Radicación: 20246600916981

Asunto: Comunicación Resolución No. 2092 del 24 de septiembre de 2024

Por medio de la Resolución 1351 del 5 de julio de 2024, esta Autoridad Nacional autorizó la modificación de la Licencia Ambiental otorgada mediante Resolución 1326 del 05 de agosto de 2020 (modificación 1 de la Licencia Ambiental del proyecto UPME 01 de 2013 (Soacha – Tequendama).

Figura 9 Ingreso Acc-306 a torre 306

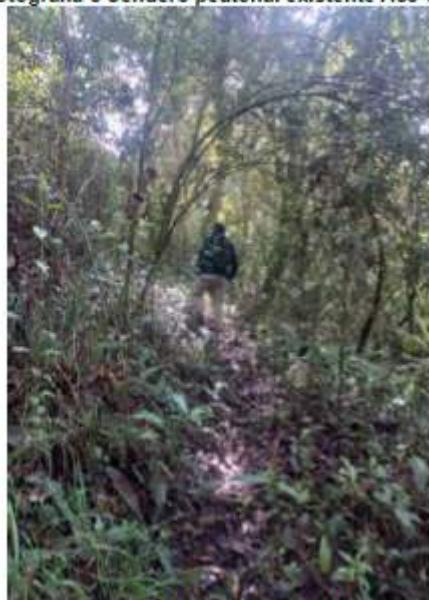
cobertura de bosque denso y de plantación latifoliadas que permite llegar al sitio de torre 306, tal y como se observa en las siguientes figuras.

Respecto a lo señalado por ANLA frente a la discrepancia entre lo mencionado en el capítulo 3 del complemento del EIA y lo presentado en el MAG sobre la rocería planteada, se aclara que no se realizarán actividades de mantenimiento tipo rocería, teniendo en cuenta las características mencionadas anteriormente y, por lo tanto, parte del acceso no se incluyó en la capa “área proyecto” del MAG y, por lo tanto, parte del acceso no se incluyó en la capa “área proyecto” del MAG. Por lo anterior, se aclara que la diferencia advertida por la autoridad obedece a un error involuntario con lo presentado en el MAG.

Con base en los argumentos mencionados, se concluye que el camino/sendero existe por estar dentro de las coberturas de pastos limpios, bosque denso y plantación latifoliada. Asimismo, que este no requiere realizar actividades de mantenimiento tipo rocería y aprovechamiento forestal, siendo procedente que ANLA viabilice ambientalmente el acceso requerido por GEB para el sitio de torre 306.

Figura 25 Área de sustracción Acc-310

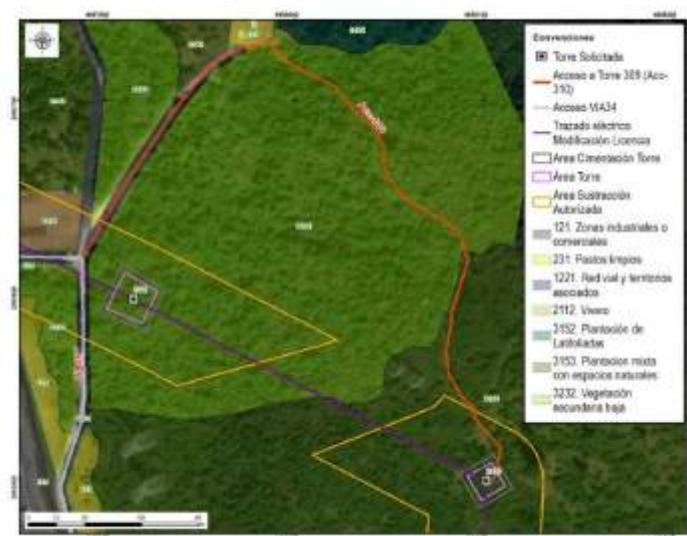
De acuerdo con las condiciones del acceso, es relevante aclarar a la autoridad que este no requiere solicitud de permiso de aprovechamiento forestal. Al respecto, se considera técnicamente que el acceso sendero está intervenido del Bosque Renace, aspecto que no hace necesario realizar mantenimientos tipo rocería como tampoco aprovechamiento forestal para este tramo. Sin embargo, los últimos 40 metros del acceso proyectado para llegar al sitio de torre se encuentra en cobertura de plantación mixta con espacios naturales en los cuales se requiere actividades de rocería para el ingreso de materiales y equipos para la construcción de la torre, como se mencionó en la tabla 3-8 Descripción de accesos a sitios de torre del complemento del EIA.

Figura 33 Cobertura Acc-312

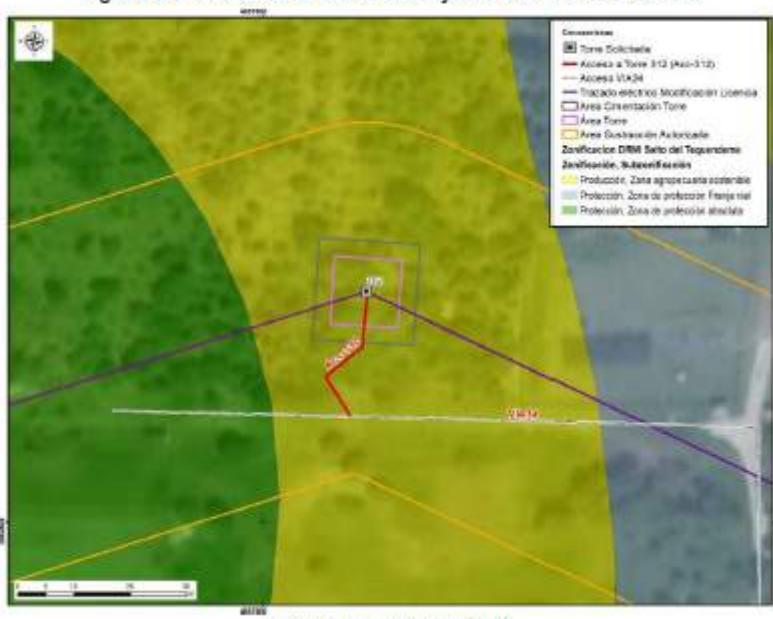
El camino/sendero ACC-312 se encuentra sobre cobertura de plantación mixta con espacios naturales, en el cual no es necesario tramitar el permiso de aprovechamiento forestal. Por el tipo de cobertura, tampoco se requieren actividades de mantenimiento tipo rocería, pues las características de la vegetación del acceso y el ingreso de los materiales y equipos para la construcción y montaje de la torre 312 se realizará de manera peatonal, como se menciona en la tabla 3-8 Descripción de accesos a sitios de torre del capítulo 3. Descripción del proyecto del complemento del EIA. Asimismo, la longitud es de aproximadamente 26.50m hasta el sitio de torre, razón por la cual, no se justifica un

Respecto a lo señalado por ANLA frente a la discrepancia entre lo mencionado en el capítulo 3 del complemento del EIA sobre la rocería planteada y lo presentado en el MAG, se aclara que por las características del terreno mencionadas anteriormente no se realizarán actividades de mantenimiento tipo rocería. Por lo tanto, la diferencia advertida por la autoridad obedece a un error involuntario consignado en el MAG.

Figura 28 Área de influencia total para el proyecto”

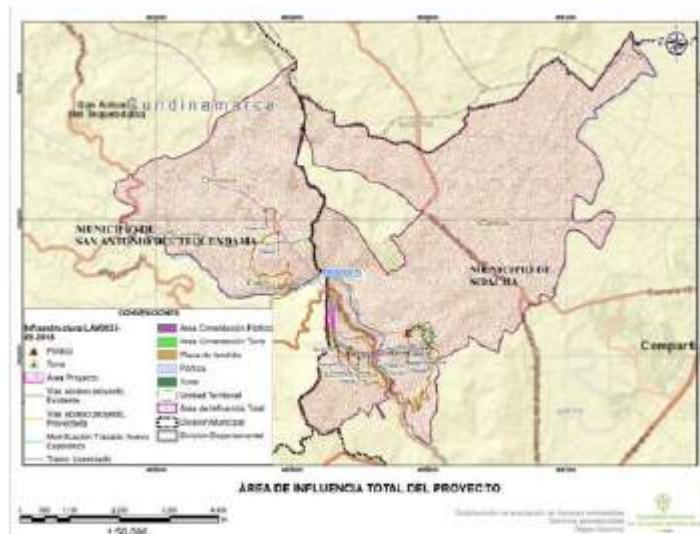
En la Resolución 1351 del 5 de julio de 2024 consideraciones sobre el área total o definitiva, Página 85, la ANLA indica “el área de influencia total que abarca las áreas de influencia físico-biótica y la socioeconómica tiene un área de 4.450,227 ha, incorpora a las Veredas San Francisco y Canoas en jurisdicción del municipio de Soacha; y veredas Cusio y Chicaque en el municipio de San Antonio del Tequendama. Tal y como se presenta en la siguiente figura:

Frente a lo expuesto el Equipo Evaluador Ambiental de la ANLA, realizó la verificación de la información considerada en el concepto técnico 4703 del 05 de julio de 2024 que sirvió de sustento para emitir la Resolución 1351 del 5 de julio de 2024, en el cual señala que el área de influencia total del proyecto incorpora las Veredas San Francisco y Canoas en jurisdicción del municipio de Soacha; y veredas Cusio y Chicaque en el municipio de San Antonio del Tequendama, como se presenta en la siguiente figura:
